1 Förord

Snöplatser Västerort
2010-12-02

RAPPORT- BILAGA 1
2010-12-02

35. Bastuhagsvägen (Enskede/Årsta/Vantör) B –YTA

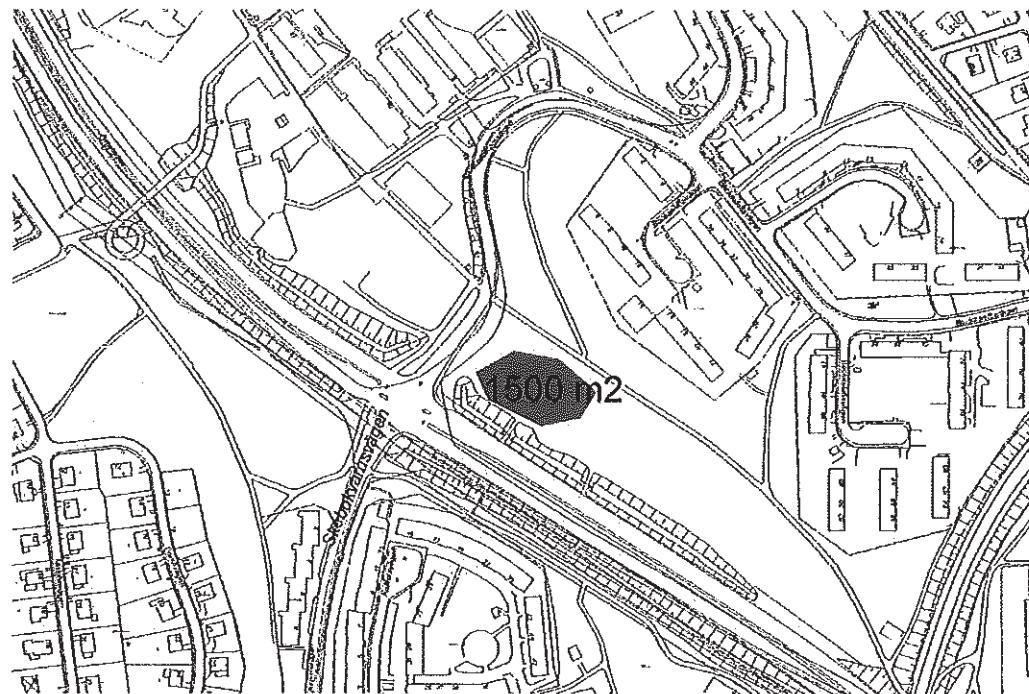
KOMMENTAR SDF: SL sneglar även på den platsen. Bra plats, men ska byggas hus norr om parkvägen och kan hända att ska användas som byggetablering. Ligger i en sänka, så vatten blir stående kvar. Avseende föreslagen nordväst om befintlig, anses inte lämplig då ligger för nära skolan. **TK:** B-yta. **Expl:** Fungerande i dagsläget. Möjlig för nära bostäder i framtiden, annars ok. **SBK:** A-yta. **MF:** A-yta.

36. Flatenvägen (Skarpnäck) B-YTA

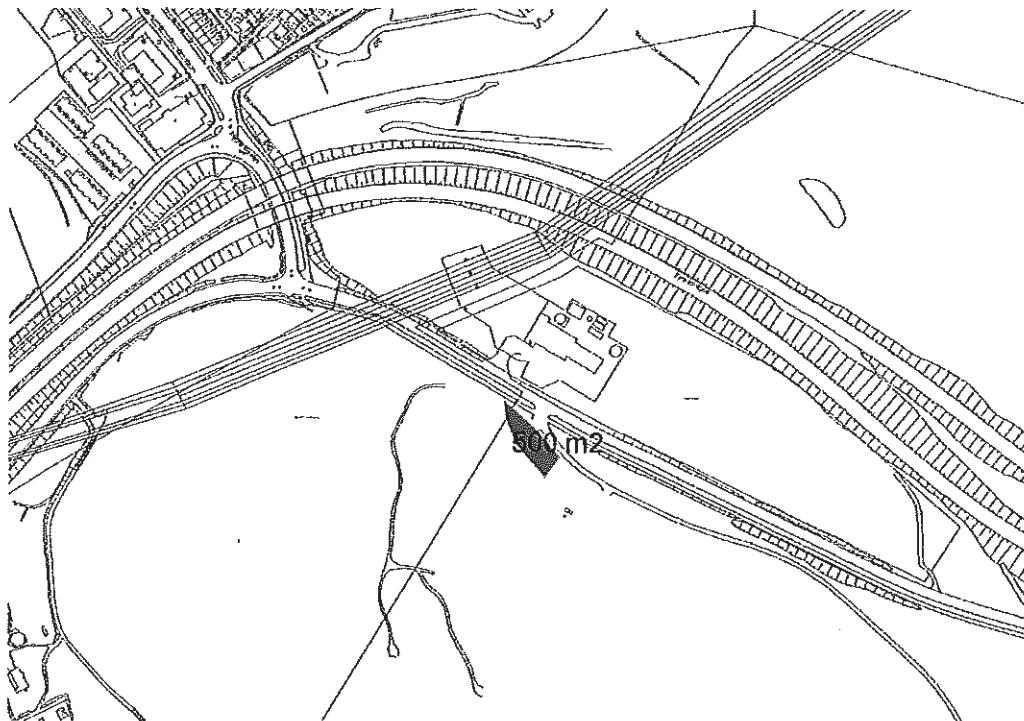
KOMMENTAR: SDF: Användes första gången 2009/2010. Fungerade bra. SBK: A-yta, men reservatstillstånd behövs. TK: A-yta. Utlastning från Skarpnäcks gård. Expl: Lämplig på såväl kort som lång sikt. Ligger dock inom Flatens naturreservat. Ok med reservation för dagvattenhantering och tungmetaller. MF: B-yta. Inom naturreservat. Behöver utredas närmre.

37. Vid Västberga industriområde (Älvsjö) B-YTA

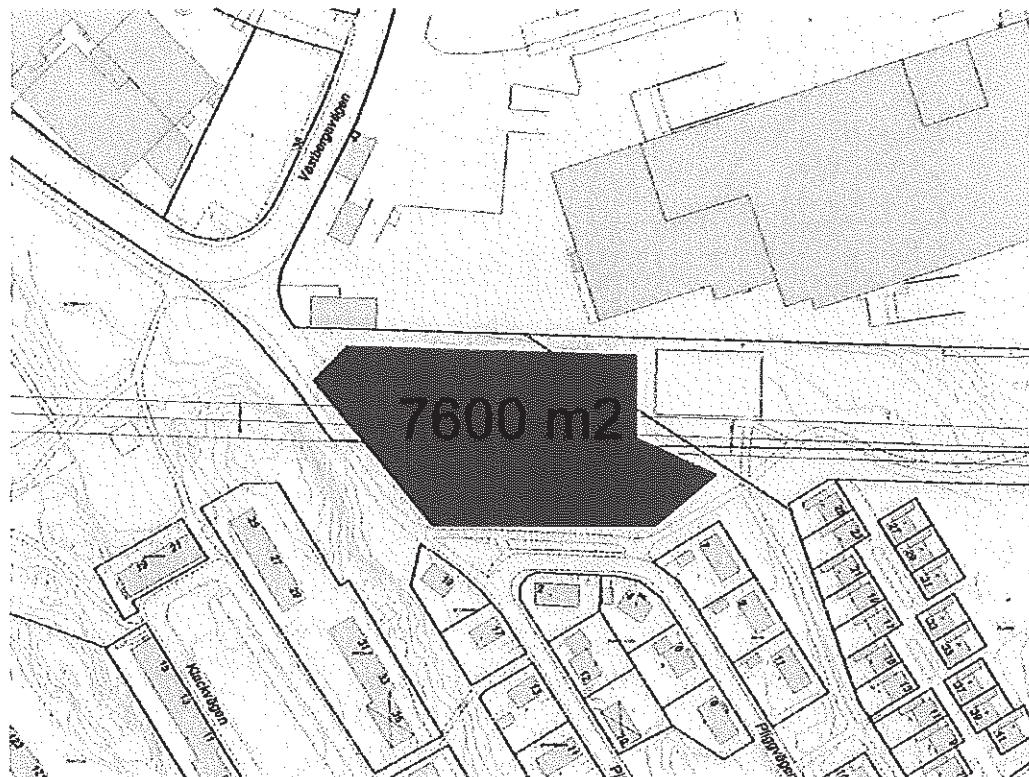
KOMMENTAR SDF: Ok. **TK:** Ok. **Expl:** Här ska en konstgräsplan förläggas. Annan markanvisning planerad. **SBK:** Planarbete har påbörjats för att ev. flytta Solberga bollplan hit. Enligt tidplanen kan bygget komma igång våren 2012. **MF:** Ok

38. Skärholms gård (Skärholmen) C- YTA

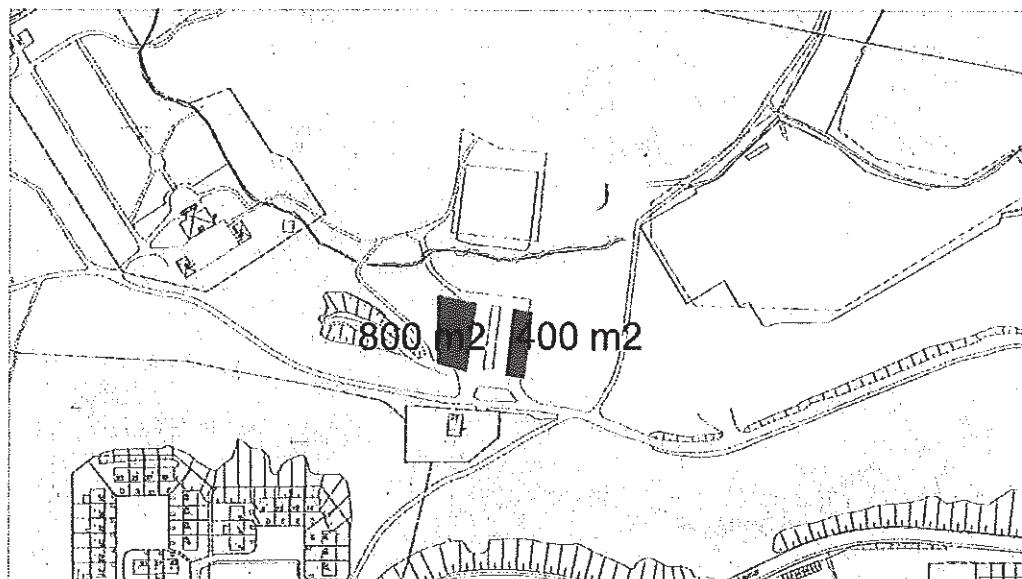
KOMMENTAR: TK: A-tyta. Expl: Ytan är tillgänglig så länge inte andra markanspråk finns. SBK: Bör utgå, känslig kulturmiljö och används troligen av besökare till gården vintertid. MF: A-tyta. Inom sekundär skyddszon för Mälaren och Sättraskogens naturreservat.

39. Liljeholmshamnen (Liljeholmen/Hägersten) C- YTA (långsiktig)

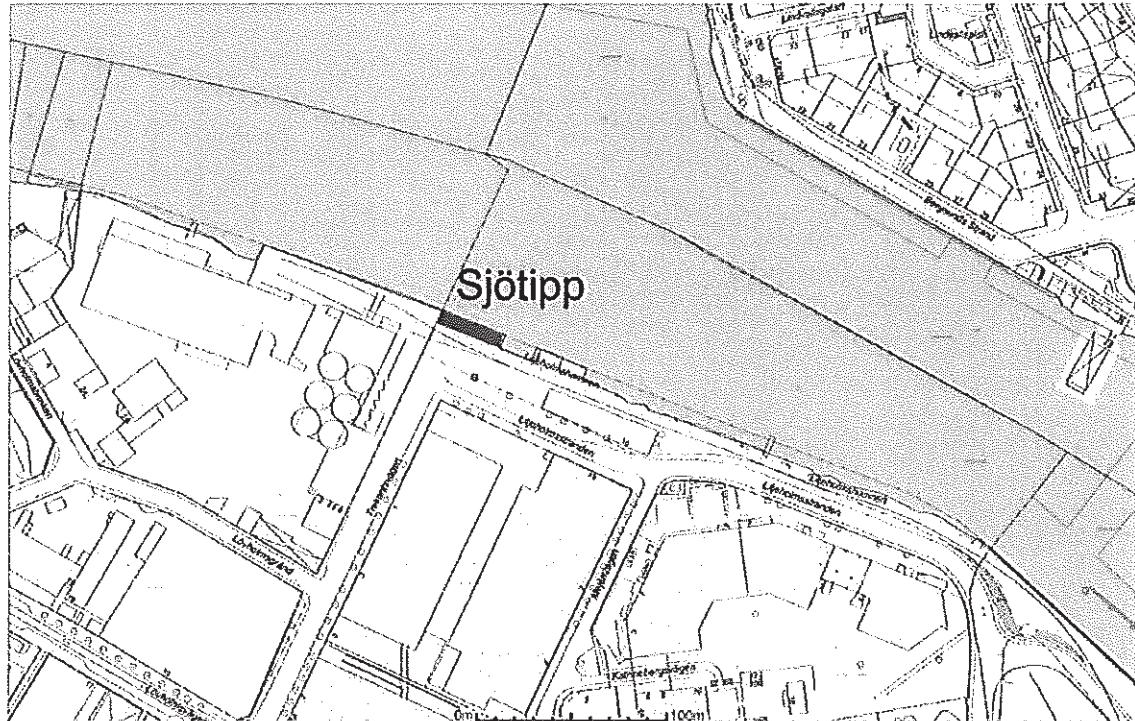
KOMMENTAR: **SDF:** Hamnmark, nära Cementafabriken. **TK:** Kan ev. ersätta Vinterviken. **Expl:** Sjötipp, kräver dispens. **SBK:** Ok så länge Lövholmen inte byggs om till bostäder, vilket inte kommer att hända förrän ny plats är hittad för Cementa (minst 5 år), kan användas som snötipp ur stadsbyggnadssynpunkt. **MF:** Ev kommer Årstaviken komma att betraktas

som egen vattenförekomst och beroende på vad den får för status kan det komma att hindra tippling av snö i vattnet. Fråga bedömer vi att det är stor risk för protester från allmänheten.

40. Årstagältet 1 (Enskede/Årsta/Vantör) C- YTA

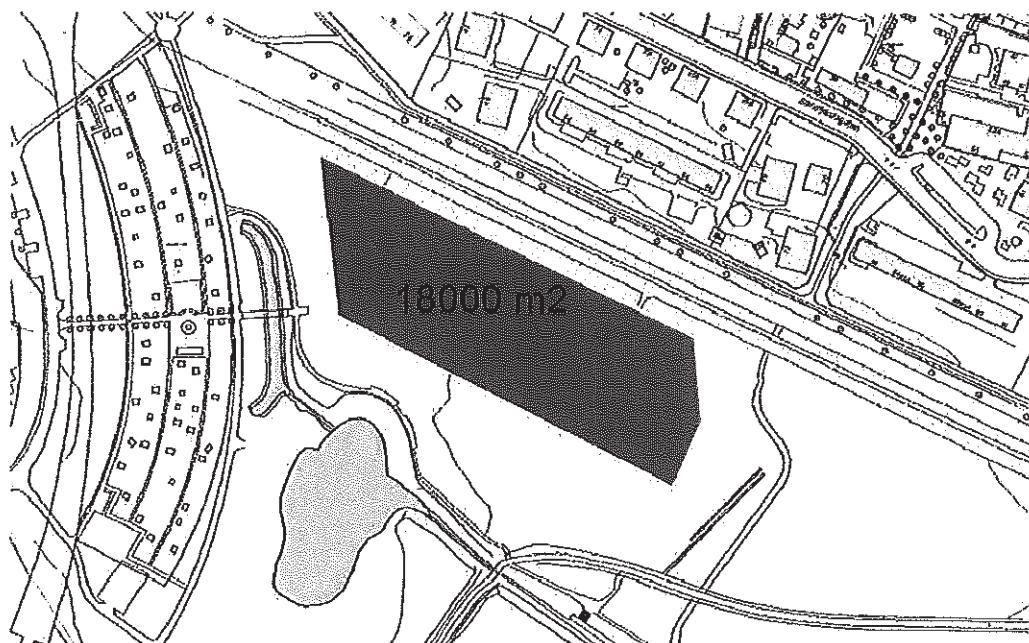
KOMMENTAR: SDF: Allmänheten använder mestadels gångvägar. Finns befintligt dagvattenssystem. Hör med Stockholm vatten angående dagvattenssystemet. Användes förra vintern. Expl: Detaljplanering pågår. TK: Inte lämplig då mycket befintliga buskar och träd samt människor som vistas på platsen. SBK: Årstalänken bör användas före denna yta. Byggandet på Årstagältet börjar västerifrån, så denna yta kommer troligen vara tillgänglig inte mycket längre än Årstalänken. MF: A-yta.

41. Årstafältet 2 (Enskede/Årsta/Vantör) C –YTA (används efter Årstalänken)

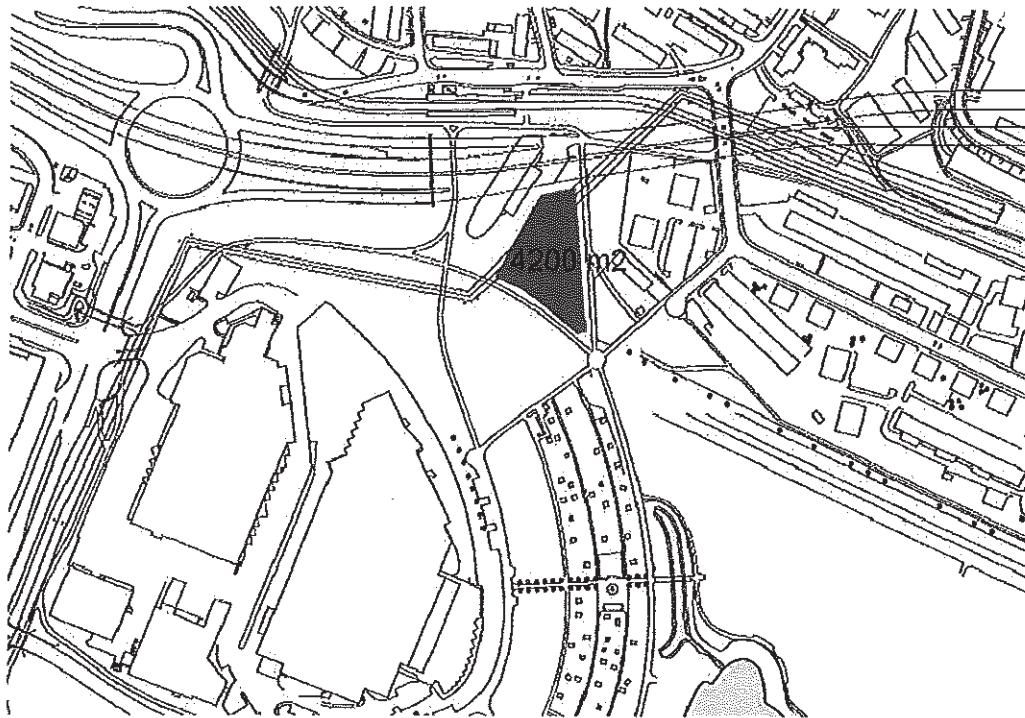
KOMMENTAR: SDF: Den norra ytan ligger på södra länken tunneln och kan vara så att Trafikverket inte vill ha ytterligare belastning på tunneln. Avrinningsmöjlighet saknas. På den södra ytan är det ett stort antal nyplanterade träd. Expl: Detaljplanering pågår. TK: Lämpligare än Årstafältet 1. SBK: Förmodligen belägen där Årstafältsbbebyggelsen börjar. Mer estetiskt störande än andra platsen, troligen mindre störande för boenden. MF: Om

man lägger snö på gräs måste man tillgodose att inte gräset förstörs så det med tiden blir en ruderatmark. Inga jättehögar, städning av skräp efter smältnings och vid behov återställande av gräsytan.

42. Årstaflötet 3 (Enskede/Årsta/Vantör) C-YTA

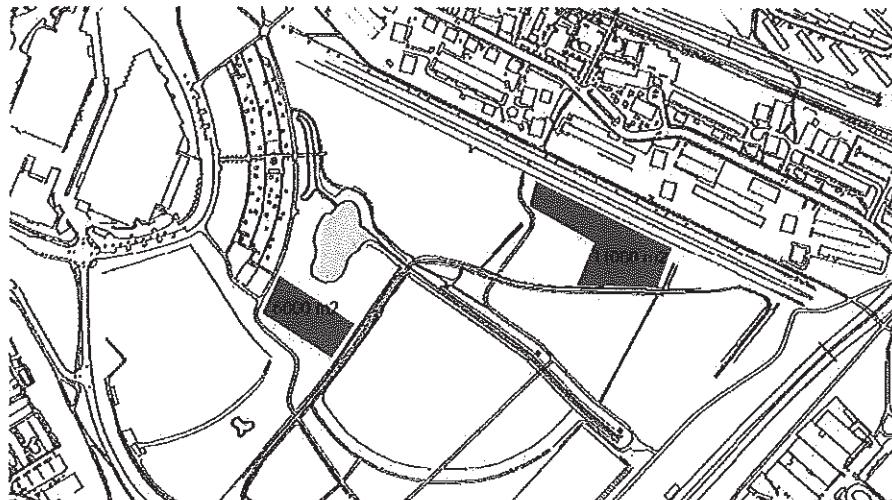
KOMMENTAR: SDF: Ok. TK: De föreslagna platserna är troligtvis olämpliga. Den föreslagna platsen nedanför dammen ligger på en översilningsyta för dagvatten som är specialuppbryggd och har mycket dålig bärighet. Platsen närmast Årstalänken kan vara lämplig. Kan man inte tänka sig att de lägger snön i p-fickorna på Erstagrändsväg? EXPL: Årstaflötet är inom detaljplan och exploatering kommer igång. Del av TK:s ansvar så Expl har inga synpunkter på snö här. MF: Om man lägger snö på gräs måste man se till att inte gräset förstörs så det med tiden blir en ruderatmark istället. Inga jättehögar, städning av skräp efter smältning och vid behov återställande av gräsytan.

43. Magelungsvägen (Enskede/Årsta/Vantör) C -YTA

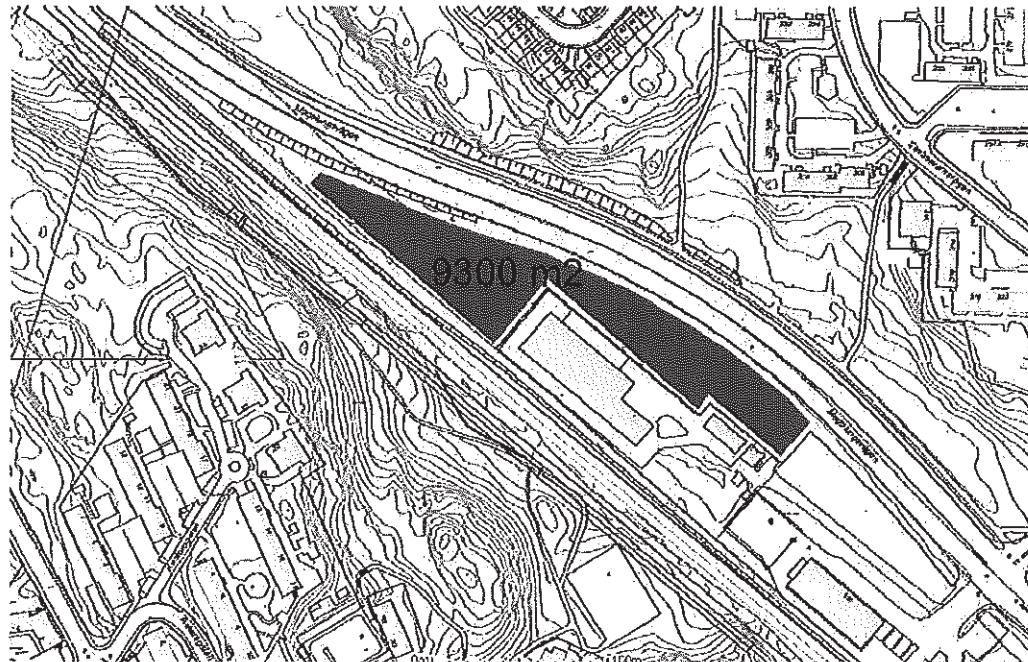
KOMMENTAR: SDF: Shurgard lager och Statoilmack i närheten. TK: Transporter måste ske över privata fastigheter. Expl: Ytan är tillgänglig så länge inte andra markanspråk finns. SBK: A-yta. MF: A-yta

44. Grossistvägen (Enskede/Årsta/Vantör) C-YTA

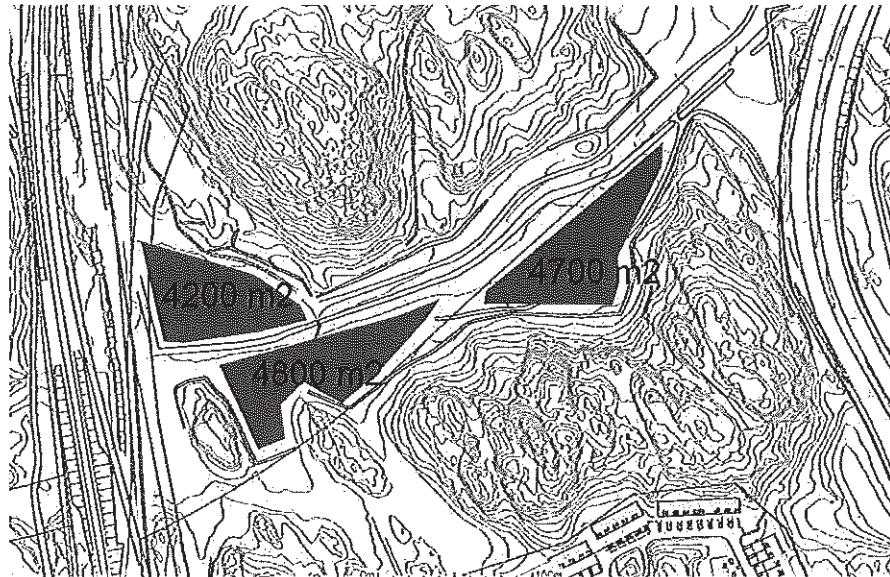
KOMMENTAR: **SDF:** Kräver inventering på plats för att se efter exakt vilken yta som går att använda. **TK:** Går i dagsläget inte att komma in på platsen. **Expl:** Ingen annan användning i dagsläget. **SBK:** B-ytor. Utreds för naturreservat.

47. Skrubba Malmväg (Skarpnäck) C-YTA

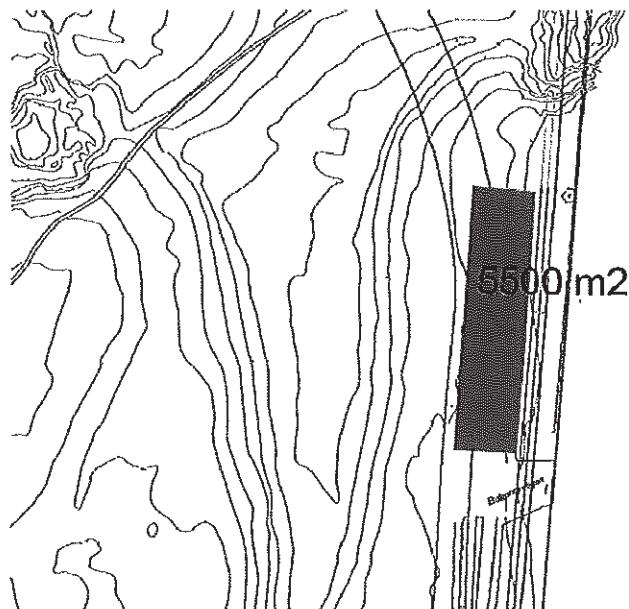
KOMMENTAR: TK: A-yta. Skrubba Malmväg skall byggas ut men fram till dess A-yta.
Expl: Ytan är tillgänglig så länge inte andra markanspråk finns. SBK: Ok, men behöver samrådas med Tyresö. MF: A-yta.

48. Ågesta Broväg/Perstorpsvägen (Farsta) C-YTA

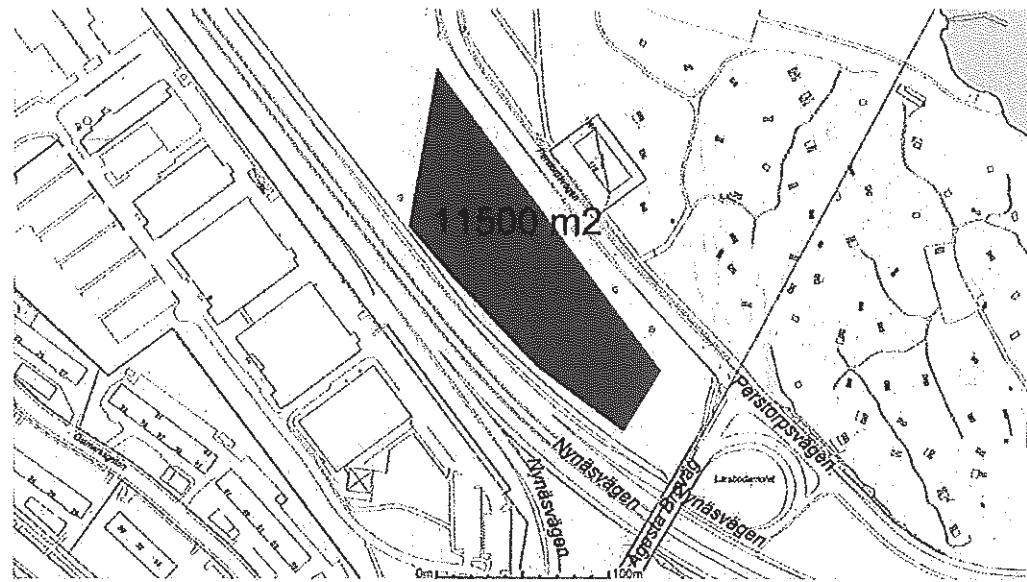
KOMMENTAR: SDF: Måste begränsa eventuellt område så att pulkabacke kan finnas kvar. Vattenledning kan även ev. gå här. TK: Om det går att ordna angöring, kan delar användas beroende på hur vattenledningen går. Expl: Ok, men kommer snart att planläggas. SBK: Ok, men bör begränsas i storlek. MF: Skyddsvärd flora? ev avrinning till Drevviken. Drevviken har ej "god" status.

49. Högdalen- Örbyleden (Farsta) C- YTA

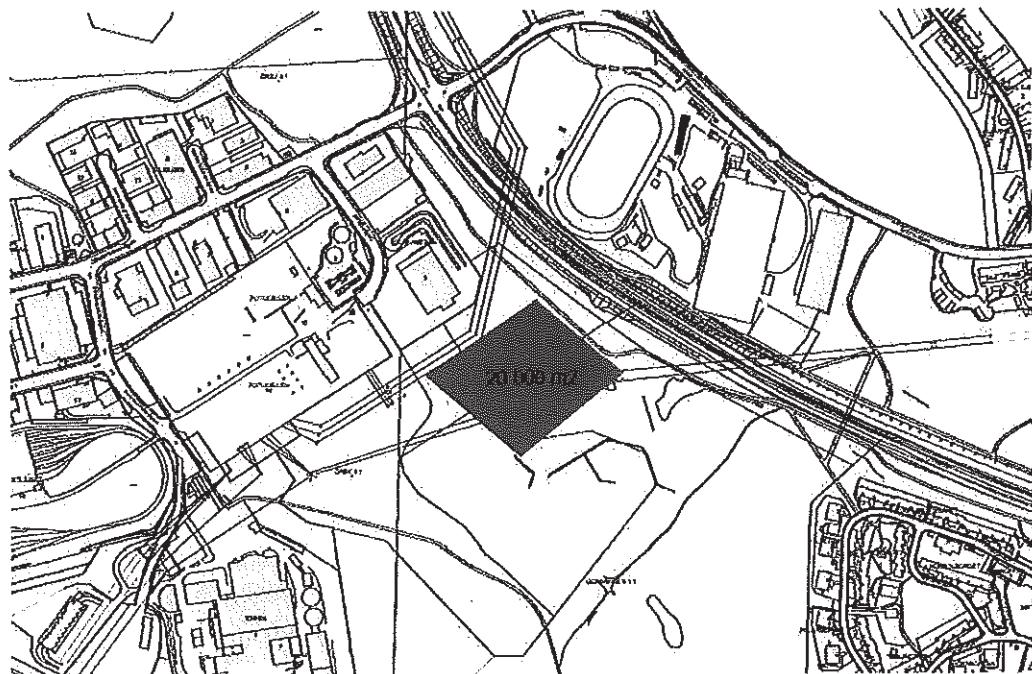
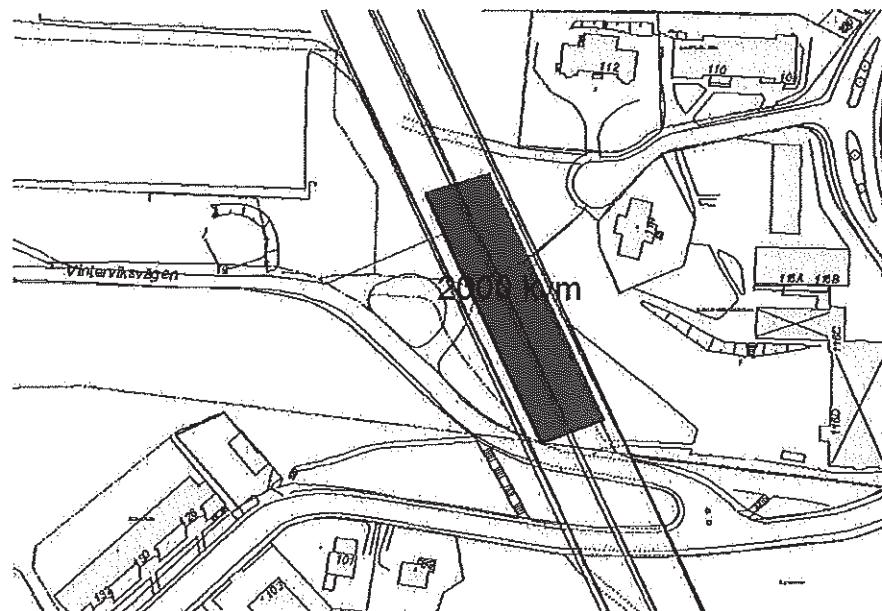
Expl: Ytan har vid tidigare planering av området avsiktligt sparats, således anses den ej lämplig även om Explk inte har någon konkurrerande markanvändningsidé i dagsläget.
